RI.271.1.4.2023

Pytania i odpowiedzi

dot. zadania pn. „Modernizacja placu zabaw przy Publicznej Szkole Podstawowej w Parysowie”.

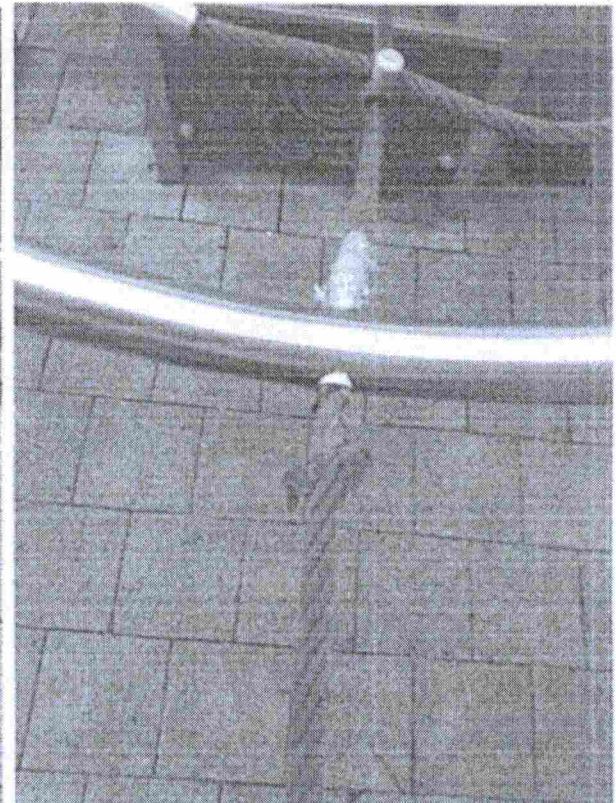
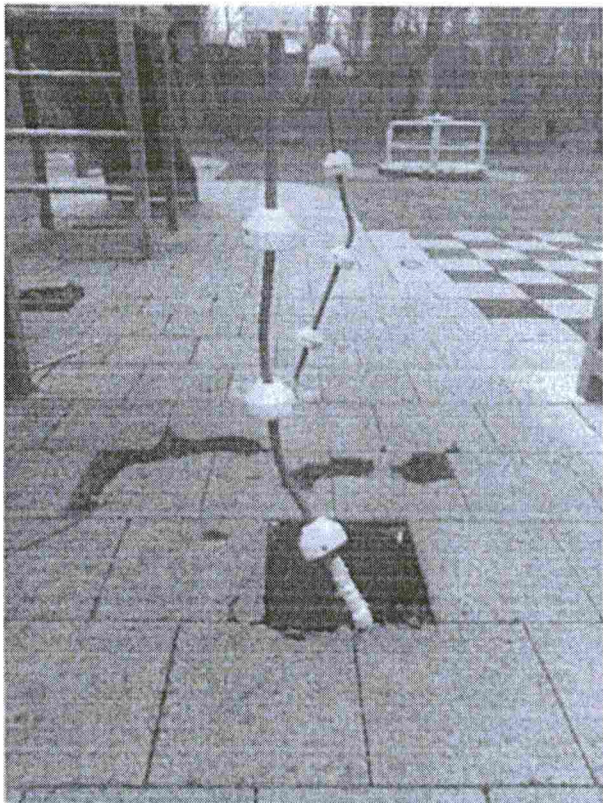
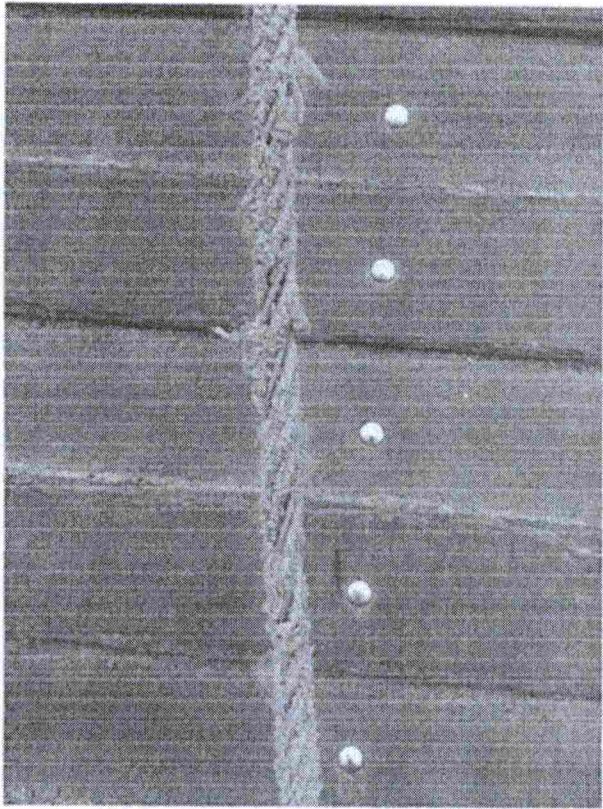
Pytanie 4: Co Zamawiający ma na myśli odnośnie punktu 5 w przedmiarze (remont "odświeżenie" urządzeń zabawowych)? Proszę sprecyzować, czy jakieś elementy mają być pomalowane lub wymienione, czy brakuje elementów wyposażenia? Jeżeli tak, to które i w jakiej ilości? Proszę również określić model urządzeń zabawowych wraz z producentem.

Odp. Zamawiający ma na myśli odświeżenie – umycie urządzeń zabawowych. Poza tym należy uzupełnić i wymienić niektóre elementy wyposażenia poszczególnych urządzeń:

1) w dużym zestawie rekreacyjnym – wymienić podesty oraz liny służące do podciągania, wspinania się oraz przechodzenia po nich,
